Besluit CHI

Jaarlijkse herziening peilbesluiten 2017

JAARLIJKSE HERZIENING PEILBESLUITEN 2017

Factsheet 8: Meerweiden uitbreiding peilgebied 4320-02 en 4320-03.

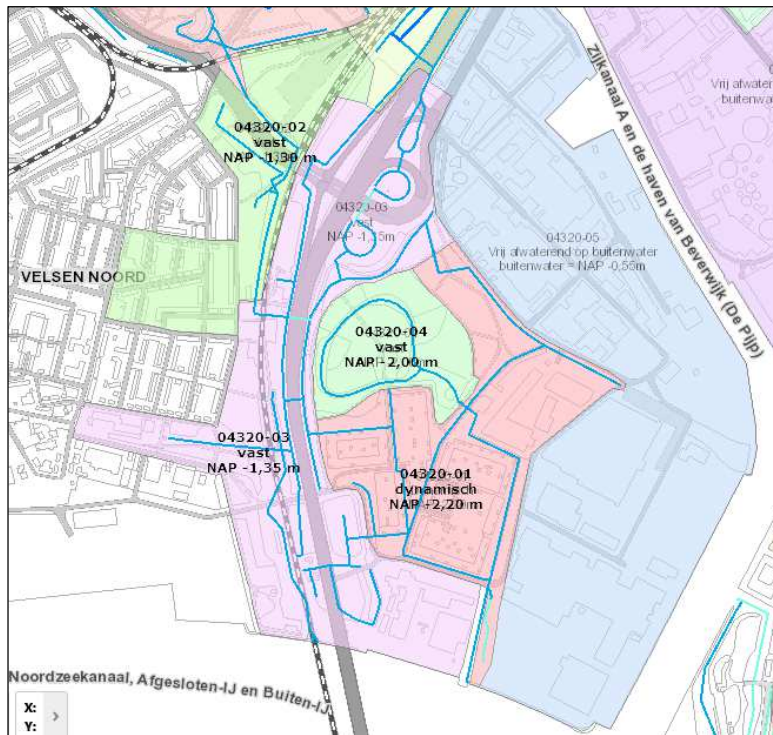
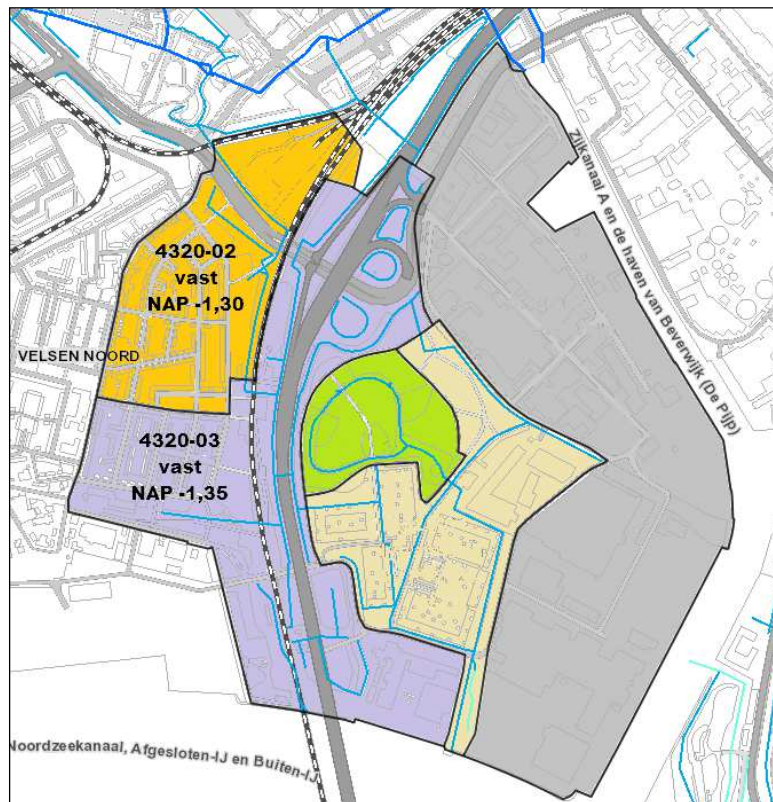
Beantwoording vraag D&H	
Naar aanleiding van de vraag in D&H is de afwateringssituatie van Velsen Noord bekeken. Nadere bestudering van recente rioleringstekeningen van de gemeente Velsen heeft aangetoond dat een tweetal gebieden is afgekoppeld. Deze twee gebieden (A en B op bovenstaande tekening) zijn afgekoppeld van het gemengde rioleringsstelsel en lozen nu op de polder Meerweiden. Er is dus inderdaad sprake van een gedeeltelijke afwatering van Velsen op de polder Meerweiden. Gebied A loost op peilgebied 4320-02 en gebied B loost op peilgebied 4320-03 (rode pijl).	
Bijstelling – verandering	
type	omschrijving
Vergroting van peilgebied 4320-02	Het gebied A aangegeven op de bovenstaande figuur wordt toegevoegd aan peilgebied 4320-02
Vergroting van peilgebied 4320-03	Het gebied B aangegeven op de bovenstaande figuur wordt toegevoegd aan peilgebied 4320-03

De feitelijke peilen veranderen niet door deze grenswijziging, dit is een administratieve aanpassing van het peilbesluit. Er is geen afweging op effecten noodzakelijk.

Factsheet 11: Verenigde polders te Bergen

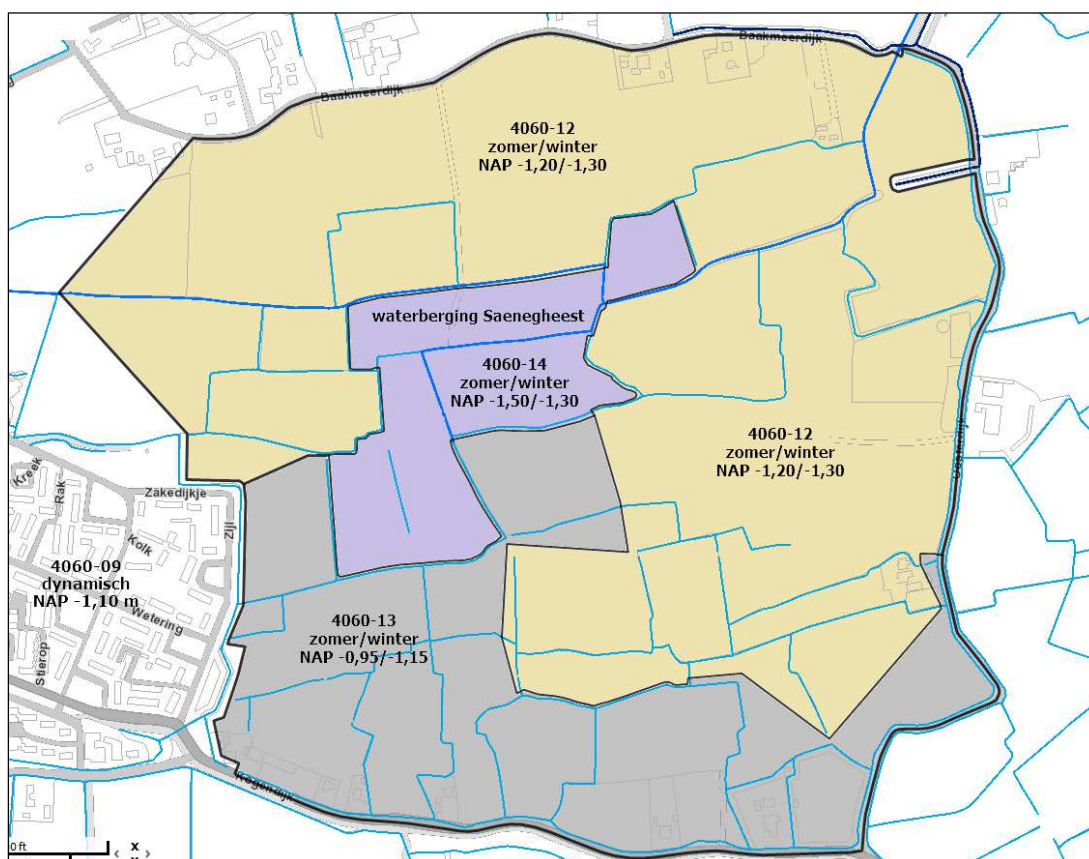
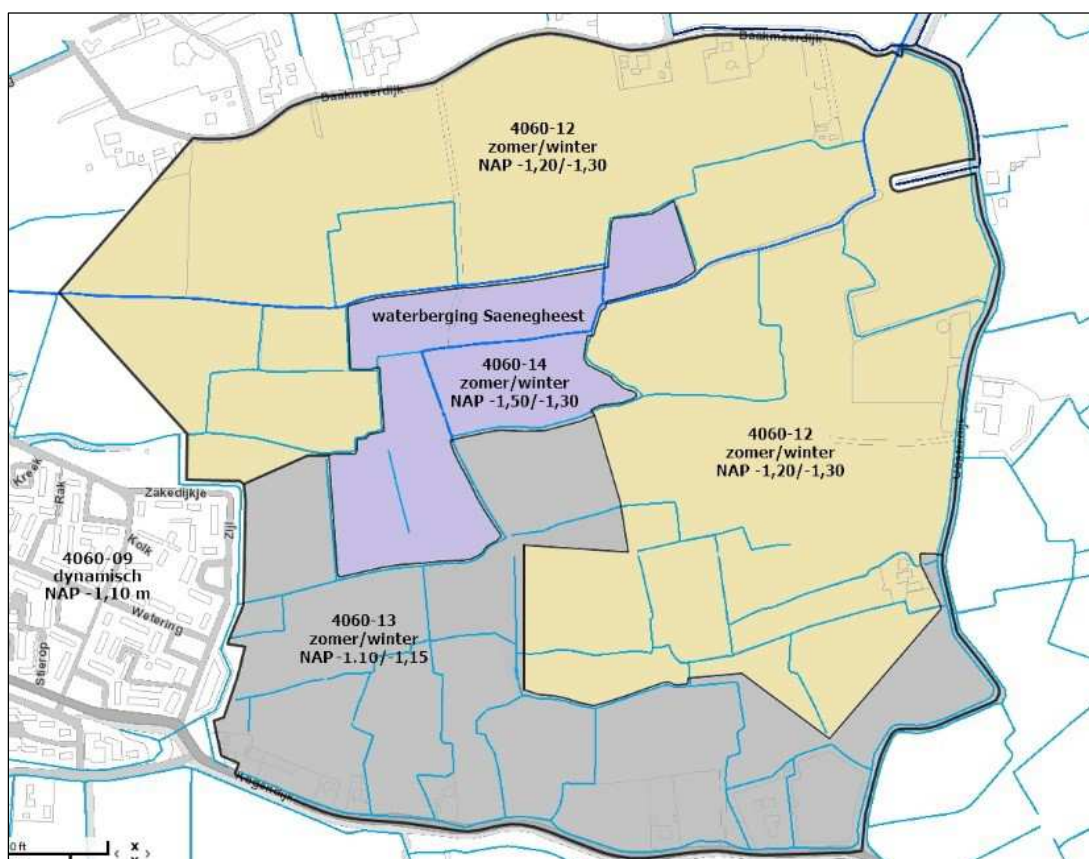
Aanleiding bijstelling
In de praktijk blijkt één waterloop niet in peilgebied 04060-12 te liggen maar in het naast gelegen peilgebied 4060-13. Daarnaast klopt het aangegeven zomerpeil van NAP -0,95 m in peilgebied 4060-13 niet met het in de praktijk gevoerde peil.

Bijstelling – verandering	
<i>type</i>	<i>omschrijving</i>
Peilgebiedsgrens aanpassing	De peilgebiedsgrens van peilgebied 4060-12 wordt één waterloop opgeschoven naar het oosten. De waterloop behoort tot peilgebied 4060-13.
Zomerpeil aanpassen	Het in het peilbesluit aangegeven zomerpeil van NAP -0,95 m voor peilgebied 4060-13 klopt niet met het in de praktijk gevoerde peil. Het peil moet in de zomer NAP -1,10 m zijn om water te kunnen inlaten vanuit het zuidelijk gelegen peilgebied 4060-07.

Afweging en effecten
De aanpassing van het peilgebied betreft het aanpassen van de peilgebieden aan de in de praktijk aanwezige situatie met de gevoerde peilen. Door het beschikbaar komen van meer gedetailleerde waterhoogtemetingen kunnen de peilgrenzen nu nauwkeuriger worden ingetekend. De aanpassing van het zomerpeil in peilgebied 4060-13 is een aanpassing aan het in de praktijk gevoerde peil. Aangezien het een administratieve wijzigingen betreft zijn er geen peilafwegingen of effectonderzoeken nodig.
